Principali differenze tra i kit MCK0392 e MCK1070

I kit catena **MCK0390**, **MCK0392** ed **MCK1070** sono dedicati alla revisione del sistema distributivo di alcuni veicoli a marchio HYUNDAI e KIA.

MCK0392

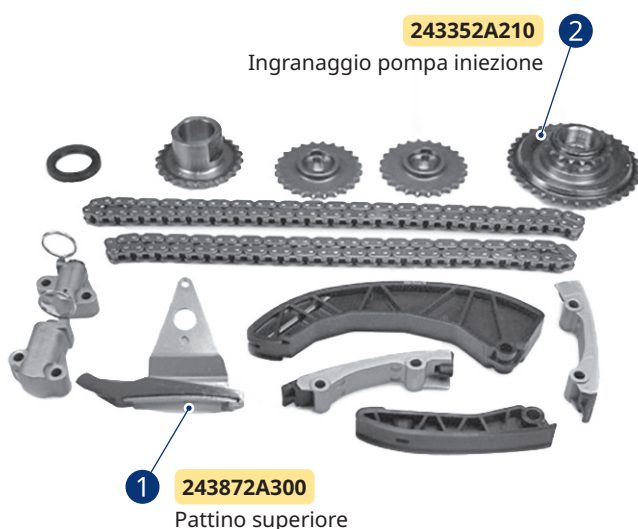
Va notato che sono state introdotte delle modifiche a due componenti: **pattino superiore ①** e **ingranaggio pompa iniezione ②**.

In questo kit l'ingranaggio che comanda la pompa iniezione è caratterizzato da una parte frontale piana. Quella posteriore, invece, presenta uno scalino. Il foro è liscio.

L'albero della pompa iniezione si accoppia con l'ingranaggio e i due elementi vengono bloccati dal dado.

In questo kit l'ingranaggio che comanda la pompa iniezione è caratterizzato da una parte frontale con scalino, in quella posteriore, invece, c'è un bordo rialzato. Il foro è scanalato.

L'albero della pompa iniezione presenta una chiavetta/linguetta che si accoppia con la scanalatura presente nell'ingranaggio, migliorandone il trascinamento. I due elementi vengono bloccati dal dado.
